Universidad Nacional Autónoma de Honduras

Secretaría Ejecutiva de Administración de Proyectos de Infraestructura
SEAPI

OFICIO SEAPI-UNAH No. 829-2025
7 de abril de 2025

DETALLE DOCUMENTOS RESULTANTES PROCESOS DE LICITACIÓN, CONCURSO Y CONTRATACIÓN DIRECTA SEAPI

PLANO
A-33

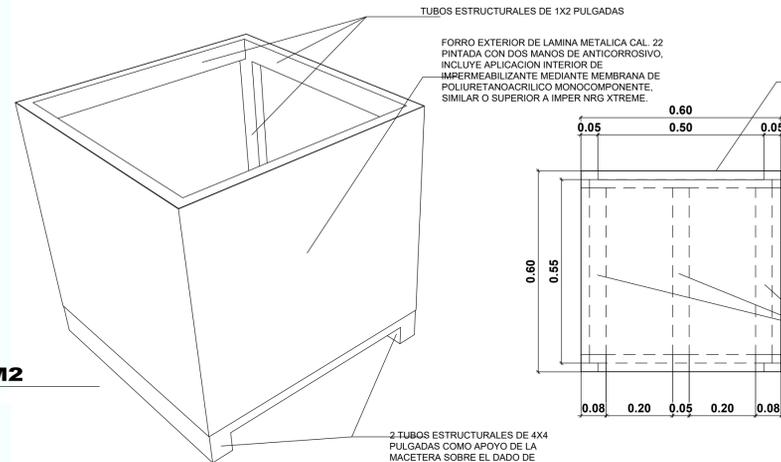
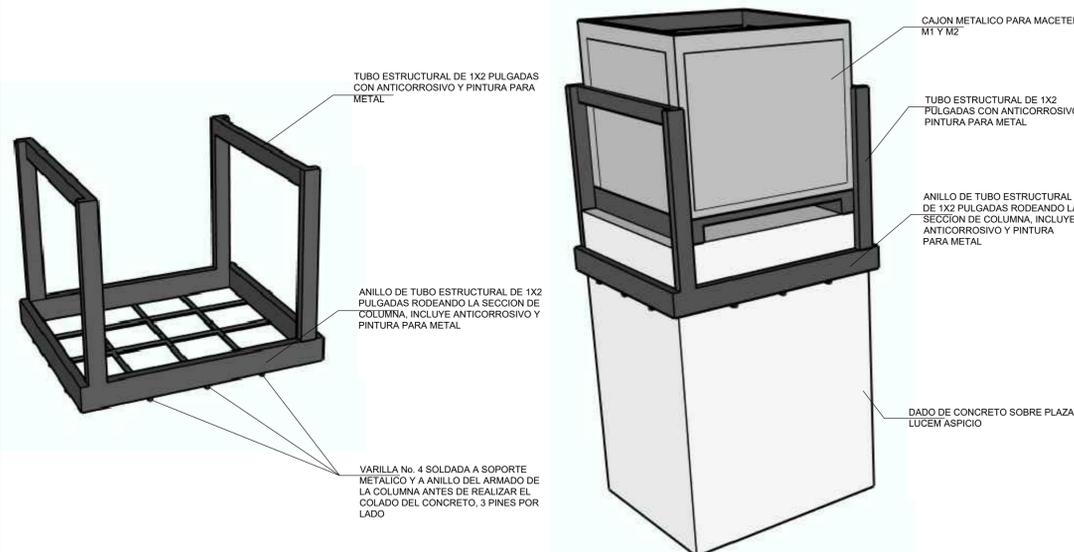
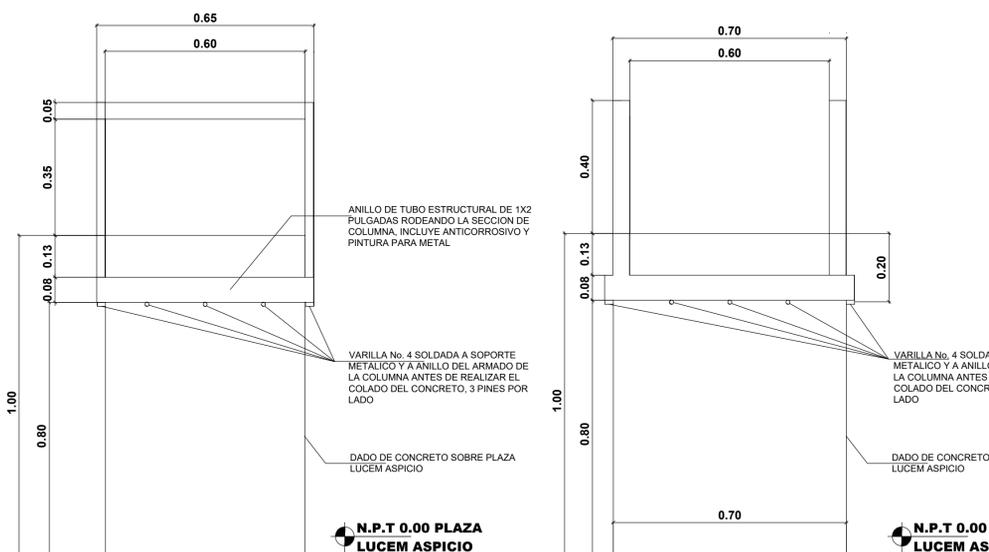
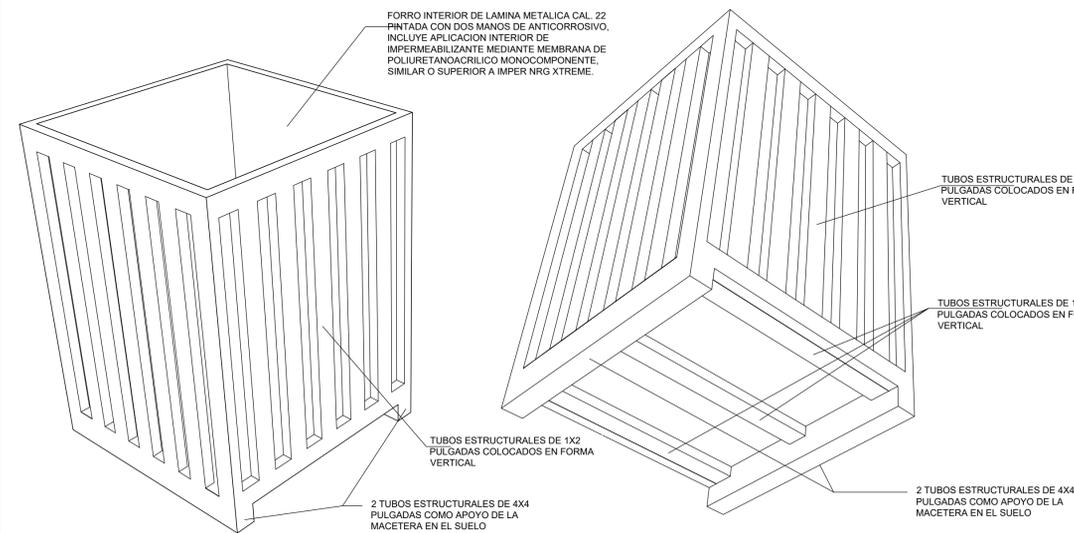
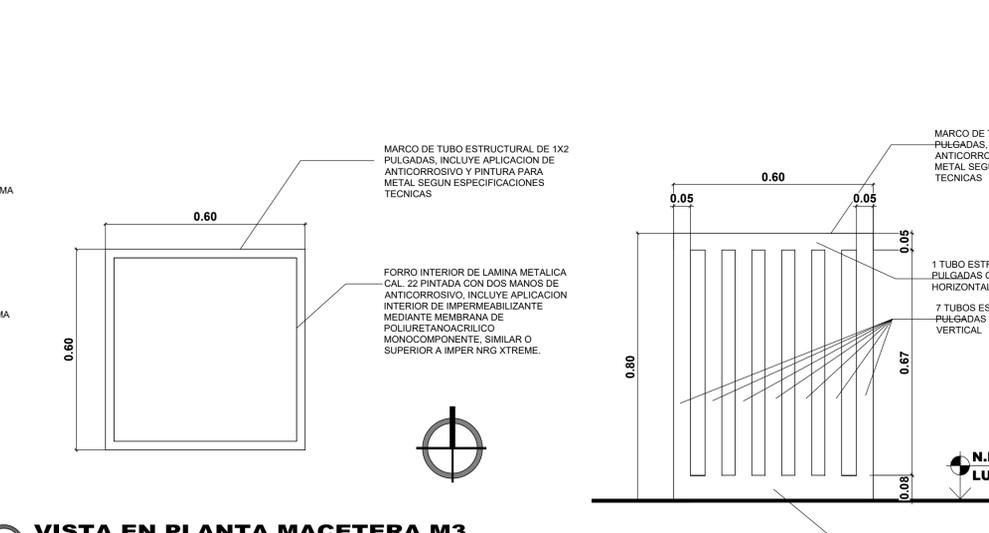
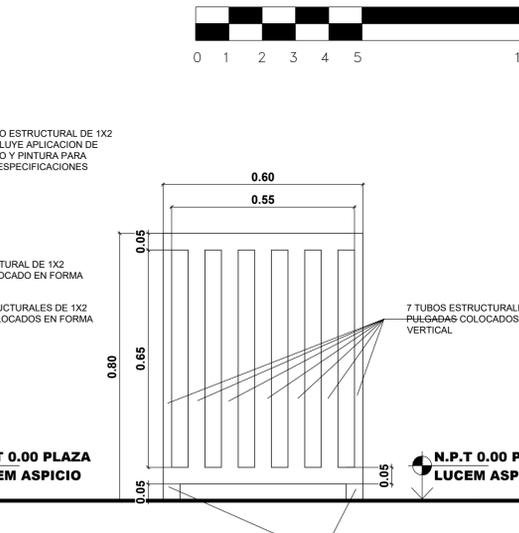
17. Se agregan los PLANOS DE ARQUITECTURA A-33 y A-34, se adjuntan planos en formato DWG. (Ver CD).

A	GENERALES		
1	GESTIÓN AMBIENTAL		
1.16	Suministro e instalacion de Macetera M3 ver plano A-33 . Macetera 0.60x0.60x0.80 m de lamina metalica Cal. 22 con estructura de tubo metalico estructural de 1"x2" dos manos de anticorrosivo , aplicacion de pintura exterior para metal y aplicacion interior de impermeabilizante mediante membrana de poliuretanoacrílico monocomponente, similar o equivalente a imper NRG Xtreme. Incluye malla de refuerzo de poliéster en sección interna. Acabado final de pintura segun especificaciones tecnicas. Se debera rellenar la macetera con tierra negra. Ver ficha MIT-10.	UND	30.00
1.17	Suministro e instalacion de Macetera M4 ver plano A-34 . Macetera 0.80x0.80x1.00 m de lamina metalica Cal. 22 con estructura de tubo metalico estructural de 1"x2" dos manos de anticorrosivo , aplicacion de pintura exterior para	UND	15.00

6 VISTA EN PLANTA DE BANCA RADIAL TIPO 01

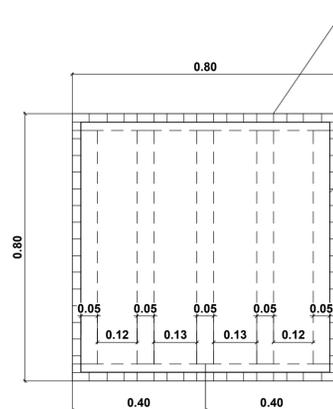
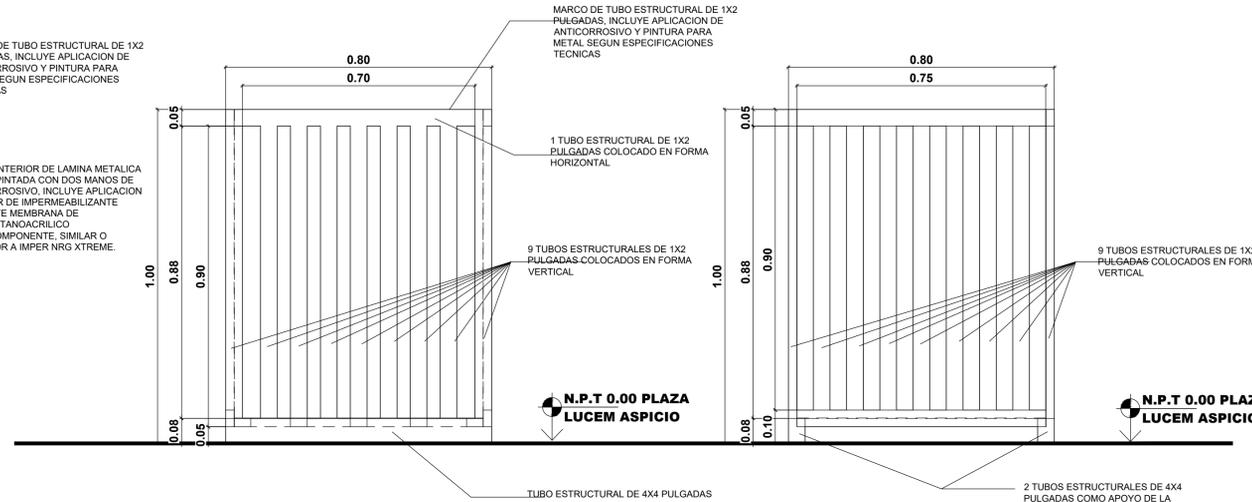
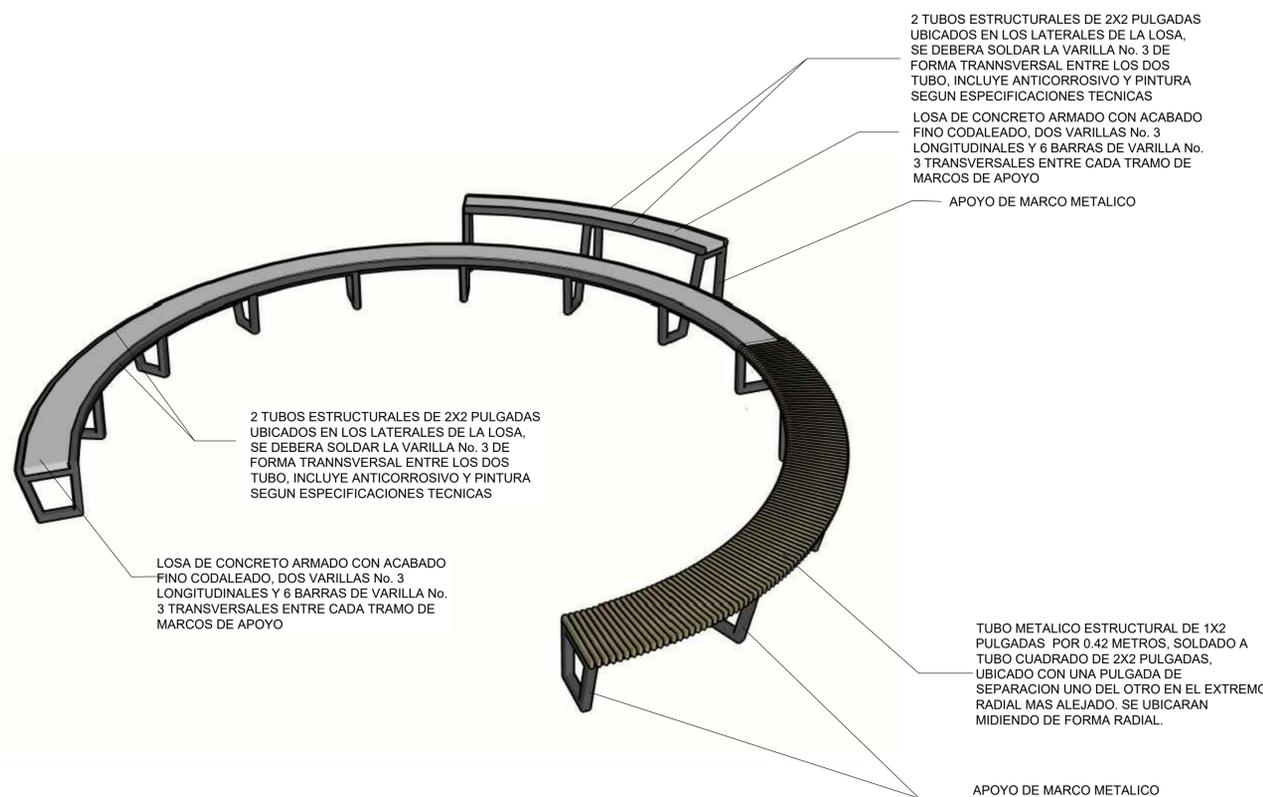
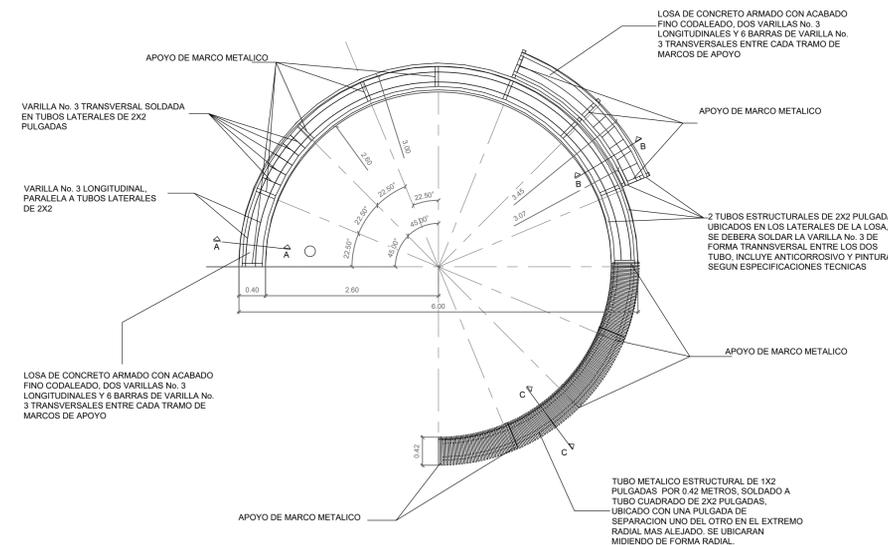
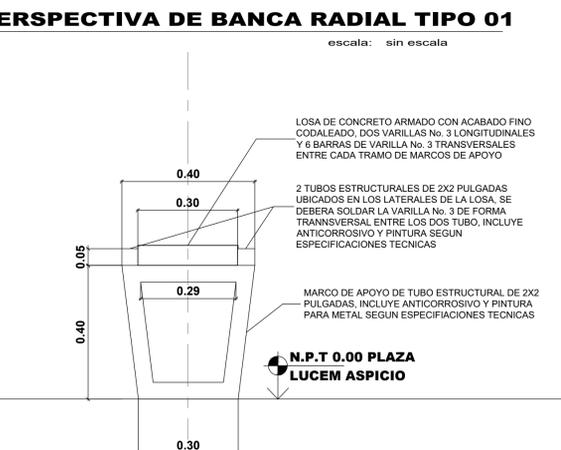
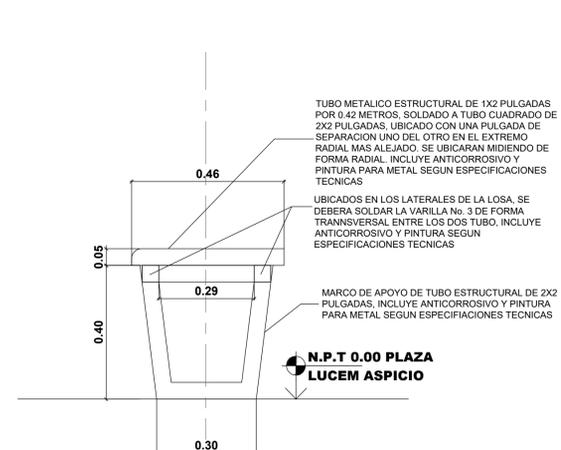
33. Solicitamos proporcionar detalles constructivos de las BANCAS RADIALES TIPO 01, 02, 03, no las encontramos detalladas en los planos.

R. Se adjunta nuevo plano A-34.

A	GENERALES		
6	ACABADOS		
6.06	Suministro de materiales y construccion de Banca Radial Tipo 01. Estructura de tubo metalico estructural de 2"x2" incluye anticorrosivo y pintura según especificaciones tecnicas, sentadero de losa de concreto armado y sentadero de tubo metalico de 1"x2".Ver plano A-34.	UND	14.00

17. Durante la visita de campo se indicó que la conexión de energía eléctrica (pegue) podrá conectarse a la red existe de la UNAH, favor confirmar.

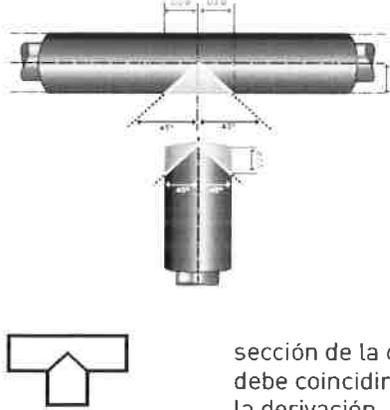
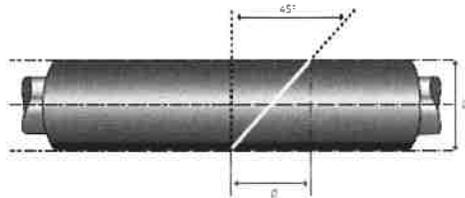
R. Mantener chaqueta de PVC con grado sanitario/drenajes. El método para enchaquetado se indica en la sección 2.17.12.3 PRODUCTOS, apartado A -Tuberías para transporte de agua helada suministro y retorno de las Especificaciones Técnicas, donde se establece: “El aislante térmico expuesto a la intemperie debe ser recubierto con una chaqueta exterior (tubo) de PVC con grado para drenajes/sanitario. La chaqueta se sujetará con remaches a cada 2” y se aplicará silicón transparente para sellar las juntas longitudinales.”

Para el enchaquetado de tees y codos con cobertor de PVC pueden aplicarse los mismos lineamientos que se dan en el “Manual de Instalación Armaflex” para aislamiento de tees y codos con coquillas indicado en la sección 2.17.12.3 PRODUCTOS, apartado A -Tuberías para transporte de agua helada suministro y retorno de las Especificaciones Técnicas.

- Para tees, utilice el método 2 -Pieza en T con corte de inglete:
